**Pompes à chaleur hybrides****OEcOil-Hybrid (200 XSL HYBRID)****Évolutions produit – Dépannage****FR**

N° ITOE0224-fr

02/07/2019

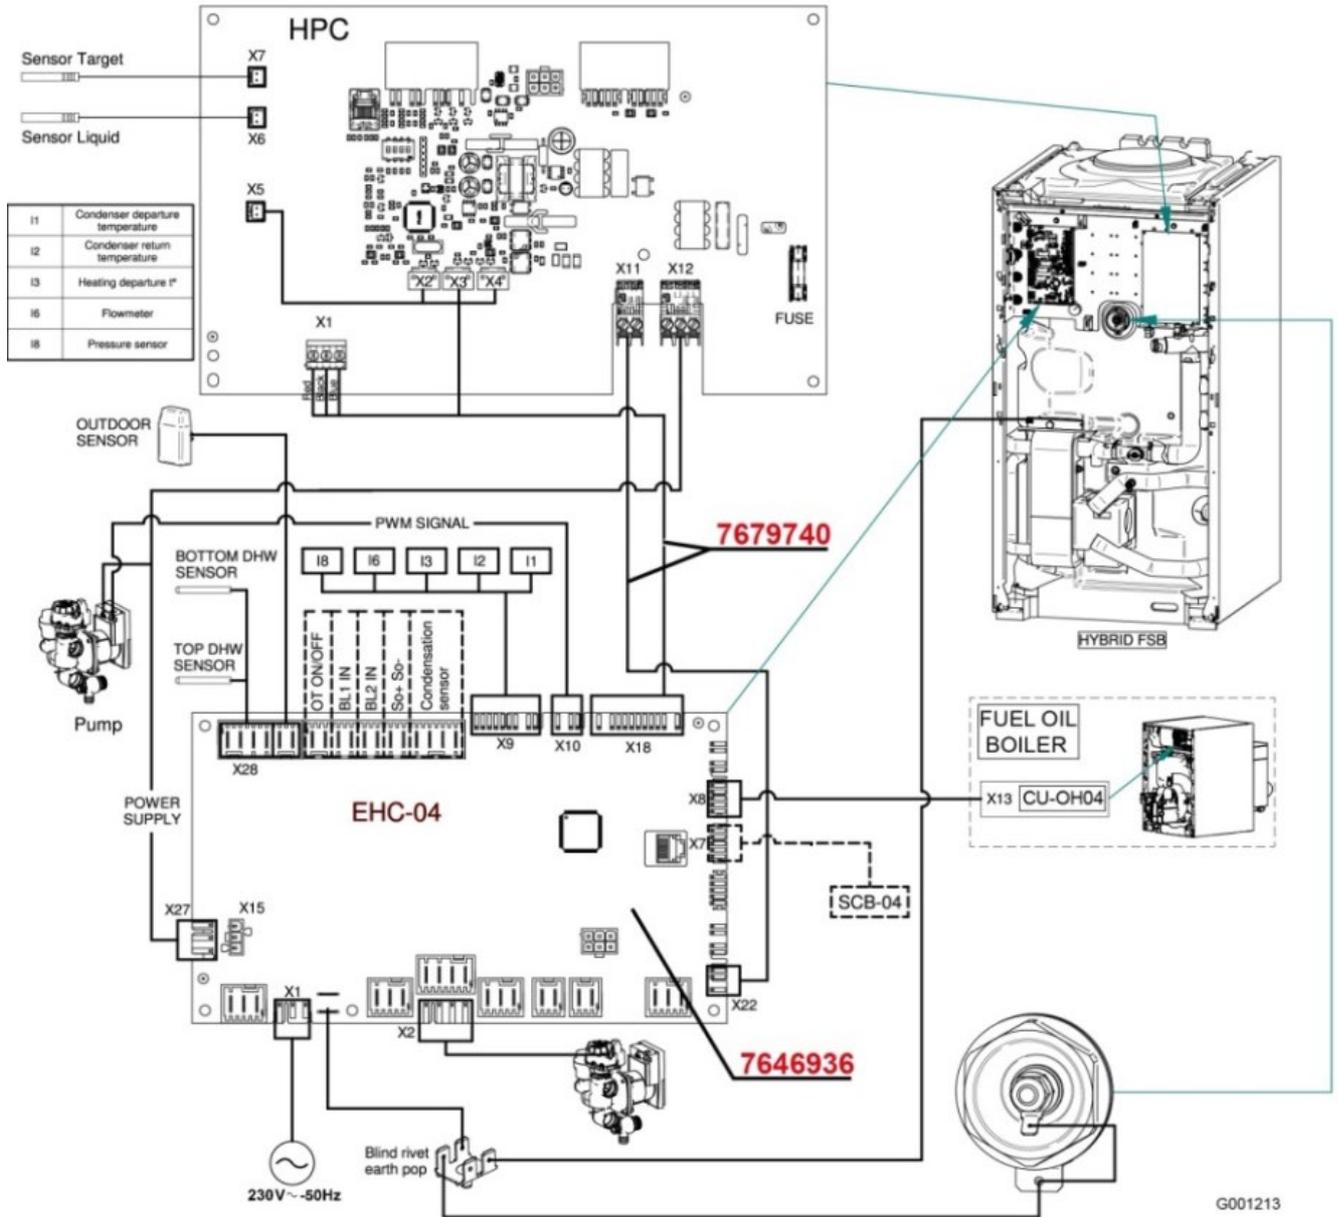
## 1. Sonde extérieure non reconnue sur circuit B

En cas de raccordement d'une carte option SCB-04, la **sonde extérieure** peut ne pas être reconnue par la carte **SCB04** (option 2<sup>ème</sup> circuit).

- Pas de valeur de pente (le paramètre **CP230** du menu **SCB04** n'affiche pas de valeur « ---- »),
- Pas de valeur pour le paramètre **CM210** ou **AM027** du menu **SCB04** (température extérieure / menu Information)
- Pas de régulation en fonction de la température extérieure : le **circuit B** suit la consigne maxi du circuit (50°C - paramètre **CP000**).

Pour remédier à ce défaut, remplacer la carte **EHC-02** et le faisceau raccordé sur le connecteur **X22** par la carte **EHC-04** et le **nouveau faisceau**, comme indiqué dans le tableau ci-dessous :

Carte électronique + faisceau à remplacer	Références à commander en pièces de rechange
<b>EHC-02</b> + <b>Faisceau (sur X22)</b>	- <b>7646936</b> : Carte électronique <b>EHC-04</b> + - <b>7679740</b> : Faisceau de liaison entre <b>EHC-04</b> et <b>HPC-01</b> (sur <b>X22</b> )
